2. Änderung des Landschaftsplanes Stadtteil Alkenrath, Bereich Schlosspark Morsbroich

Äußerungen zur frühzeitigen Beteiligung

Abwägungsvorschlag der Verwaltung mit Beschlussentwurf

Stand: 27. Juli 2022

Übersichtskarte

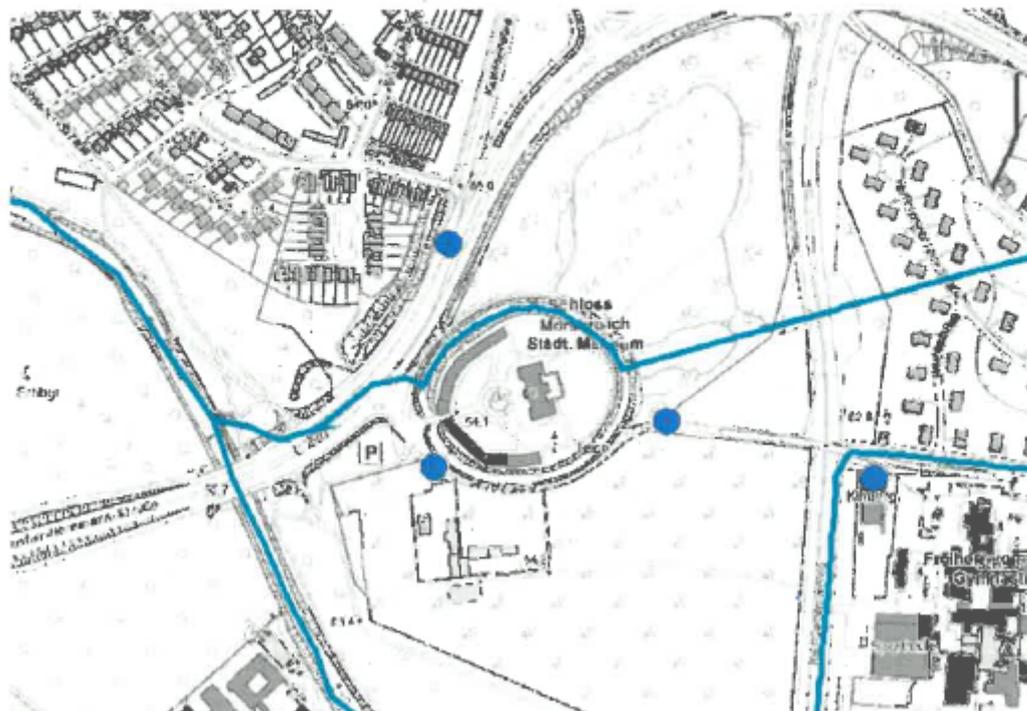
5. Bei dem in Anlage 4 gelisteten Naturdenkmal (ND) Df 2.3-54 handelt es sich nicht um eine Blutbuche, sondern um eine Rotbuche.
6. Das in Anlage 4 gelistete Naturdenkmal (ND) Df 2.3.57 Sommerlinde ist in Anlage 2 nicht eingezeichnet.

- Die beiden im neuen Landschaftsplan angedachten Naturdenkmale Nr. 2.3-60 und 2.3-87 sind abgängig. Beide weisen abgestorbene Kronenbereiche auf und haben nach Einschätzung vom 20.07.2021 durch unseren Arborist Herrn Neuenhaus kaum Zukunftsperspektiven. Eine Ausweisung als ND scheint daher fragwürdig. Ein Erhalt als Habitatbaum sollte weiterhin angestrebt werden.

- zu 1.5:** Der in der Äußerung aufgeführten redaktionelle Hinweis wird im weiteren Verfahren beachtet.
- zu 1.6:** Der in der Äußerung aufgeführten redaktionelle Hinweis wird im weiteren Verfahren beachtet Das Naturdenkmal (ND) mit der Bezeichnung „d“ hat die Nummer 2.3-57 und nicht 2.3-76.

- zu 1.7:** Die abgängigen ND werden als ND gestrichen und im weiteren Verfahren als geschützte Landschaftsbestandteile nach § 29 (1) Nr. 4 Bundesnaturschutzgesetz (BNatschG) festgesetzt. Es ist davon auszugehen, dass das gebildete Totholz durch xylobionte Arten (Pilze, Insekten) und Baumhöhlenbewohner genutzt werden könnte und wahrscheinlich auch schon genutzt wird. Der Berg-Ahorn weist bereits Spechtlöcher auf.
